Mission régionale d'autorité environnementale
OCCITANIE

**Avis sur la création d'un parc photovoltaïque
- commune de Bordes-de-Rivière - lieu-dit : « *La Bernède* »
(Haute-Garonne)**

N°Saisine : 2025-7 047

Avis émis le 18 novembre 2025

Figure 3 : synthèse des enjeux relatifs aux milieux naturels – extrait de l'étude d'impact

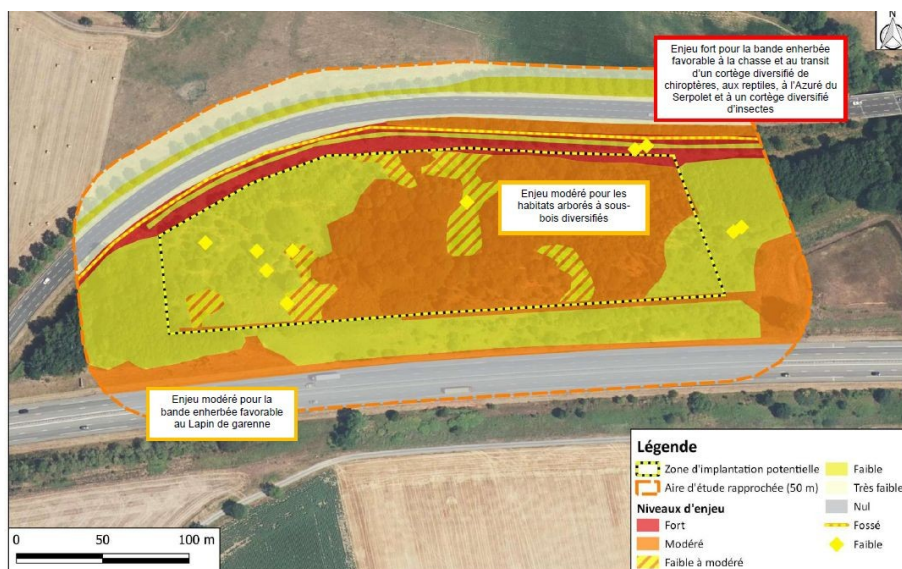
La réalisation du projet aura des incidences notables sur les habitats naturels, notamment par les actions de défrichements, d'aménagement de la base de vie, le passage des engins, l'enfouissement des câbles électriques (réalisation des tranchées), la création de nouvelles pistes, l'installation de locaux techniques et la citerne incendie. Le projet conduira à détruire 1,45 ha de bosquets sur fourrés (habitat à enjeu « *modéré* »), 1,15 ha de friches, de fourrés et ronciers (enjeu « *faible* »).

À ces impacts directs, il faut ajouter les incidences liées aux obligations légales de débroussaillage pour 6 600 m²⁶. Cela concerne notamment une partie des boisements compensatoires du projet autoroutier, situés de part et d'autres du site. Compte tenu des espèces présentes dans ces boisements, la MRAe considère qu'il vaut revoir à la hausse le niveau des impacts des débroussaillages sur cette zone de faible à modéré.

Compte tenu des mesures d'atténuation proposées, la MRAe relève que le projet conduira à détruire des habitats naturels avec des enjeux de conservation évalués comme modérés. Elle considère pour ce motif que la séquence d'évitement doit être renforcée. À défaut, la MRAe considère que des mesures de compensations doivent être intégrées.

La MRAe recommande de renforcer la séquence d'évitement pour éviter la destruction ou l'altération d'habitats naturels à enjeux pour les espèces. À défaut de parvenir à des incidences résiduelles faibles, la MRAe recommande d'intégrer des mesures de compensation pour éviter toute perte nette de biodiversité.

Figure 4 : photo aérienne montrant les fonctionnalités écologiques du site – extrait de l'étude d'impact

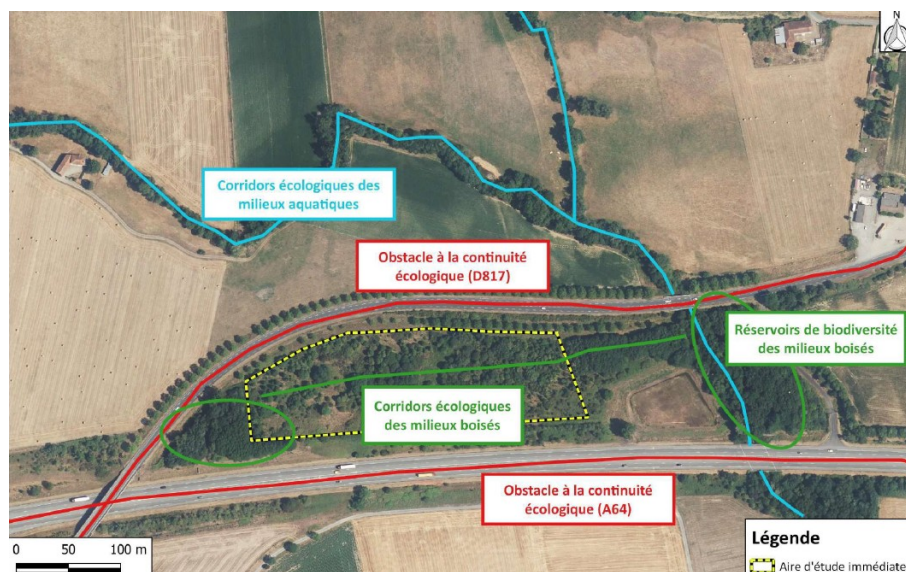
Le site d'étude fait partie d'un corridor biologique préservé. On y trouve une diversité faunistique variée et patrimoniale, très différente d'une zone qualifiée de dégradée ou anthropisée. L'espace central alternant friches et zones ouvertes fait la passerelle avec les boisements présents à l'ouest et à l'est (réservoir de biodiversité) comme le montre la carte ci-dessous (figure 4).

La réalisation du projet conduira à altérer ou à détruire la totalité du corridor écologique identifié ci-dessus. L'impact est évalué par la MRAe comme modéré. La séquence d'évitement n'a pas été correctement conduite pour parvenir à des impacts résiduels faibles.

La MRAe recommande de revoir à la hausse le niveau des impacts attendus pour le corridor écologique des milieux boisés qui sera soit détruit soit altéré par la réalisation du projet.

La séquence d'évitement doit être reprise pour parvenir à des impacts résiduels faibles.
